INFORME N° 1152 -2024- SGI/GDTI-MPC

ASUNTO : REMITO ABSOLUCION DE CONSULTAS

ASUNTO : REMITO RESPUESTA A LAS CONSULTAS Y/O OBSERVACIONES A LAS BASES DEL PROCEDIMIENTO DE SELECCIÓN DE LA ADJUDICACIÓN SIMPLIFICADA N° 015-2024-MPC/CS-PRIMERA CONVOCATORIA

CARTA N° 008-2024-HEFA/IC

PLANO DE TRASLADO DE MATERIAL - BOTADERO

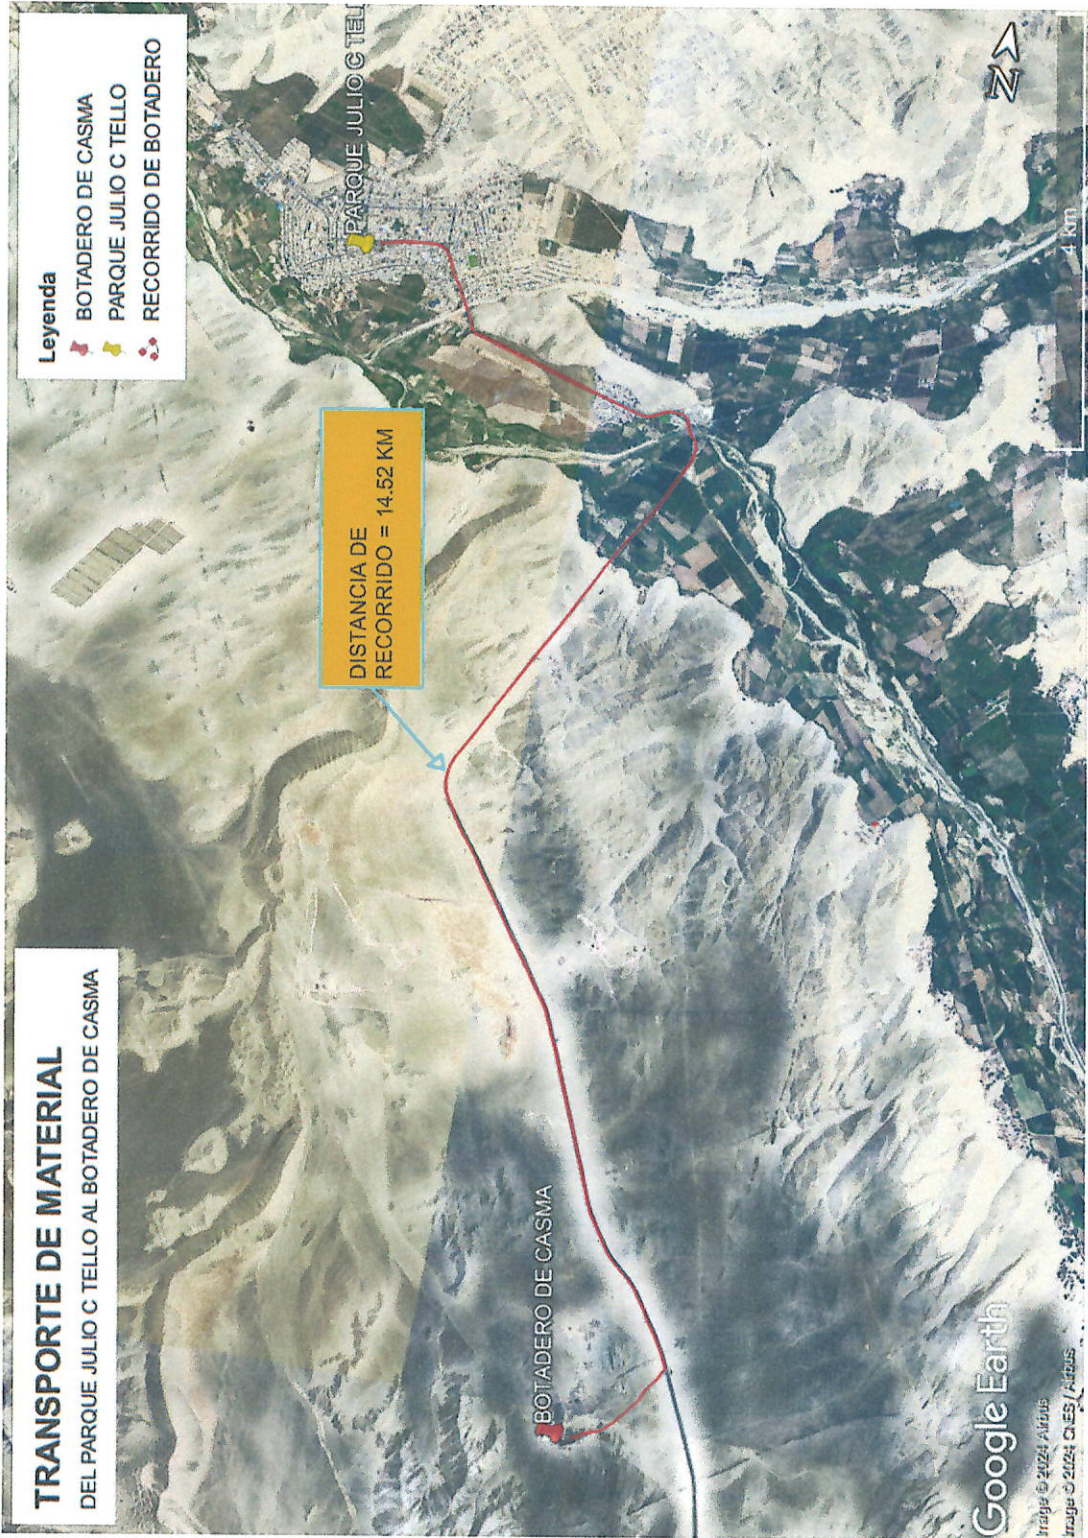
- **CONSULTA:** Se observa que no hay plano de ubicación de canteras y botaderos.
- **RESPUESTA:** Se adjunta el plano de Ubicación de Cantera y Botaderos.
